**Dotyczy: Przetargu nieograniczonego na zadanie inwestycyjne pn: „Budowa i Wyposażenie I etapu „Pomerania” Technopark w Szczecinie przy ul. Niemierzyńskiej”**

## ODPOWIEDZI NA PYTANIA - cz. VII

### **Pytanie nr 505**

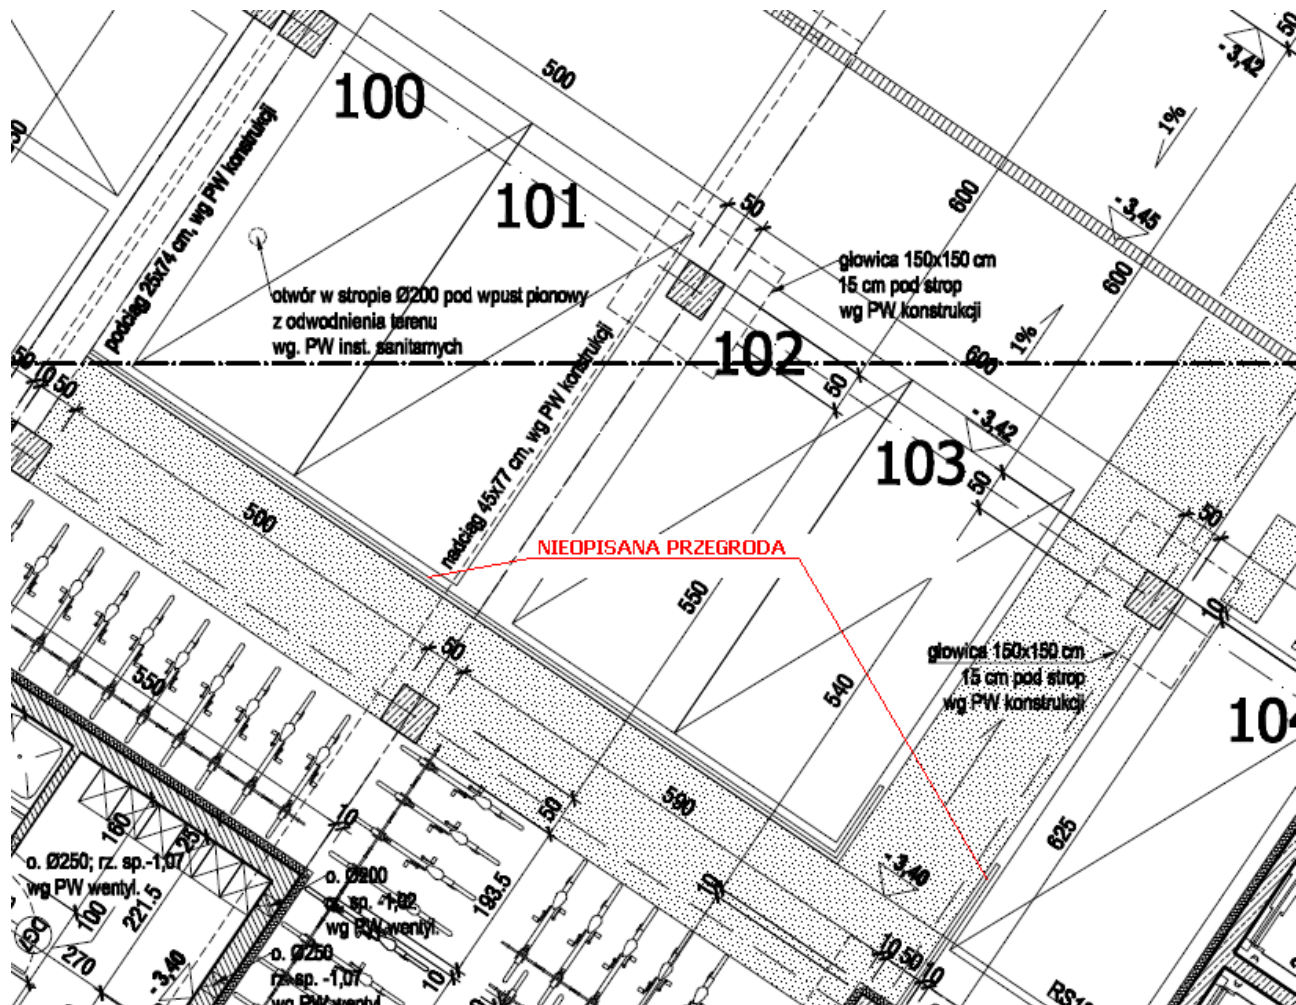
Proszę o wskazanie preferowanego systemu profili dla stolarki okiennej i drzwiowej.

*Dla zapewnienia bardzo dużej transparentności elewacji szklanych, należy stosować systemy aluminiowe o małej szerokości widocznych elementów profili (max do 60mm), np. przeszklenia w systemie CW 50 SC firmy Reynaers lub analogiczne; z uwagi na optymalizację bilansu energetycznego i wyglądu elewacji budynków, przyjęto drzwi i okna zewnętrzne o widocznej szerokości profilu skrzydła do 90mm oraz izolacyjności cieplnej nie mniejszej niż 2,0 W/m<sup>2</sup>K np. ślusarkę na bazie systemu CS 86 HI firmy Reynaers lub analogiczne.*

**Pytanie nr 514**

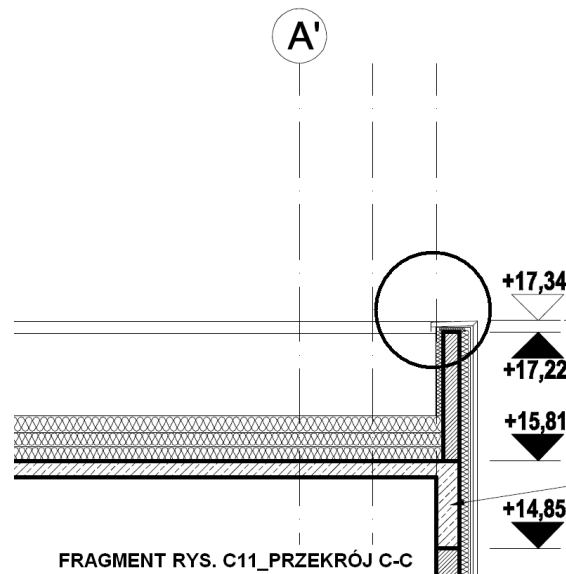
Na kondygnacji pierwszego piętra w budynku B opisano 2 okna O6 o wymiarach 125x250, oraz 5 okien O6 o wymiarach 125x200. Proszę o odpowiedź, które wytyczne uznać za właściwie do wyceny?

*Wszystkie okna O6 powinny mieć wysokość 250cm (zgodnie z zestawieniem ślusarki jest ich 7 na kondygnacji pierwszego piętra w budynku B).*
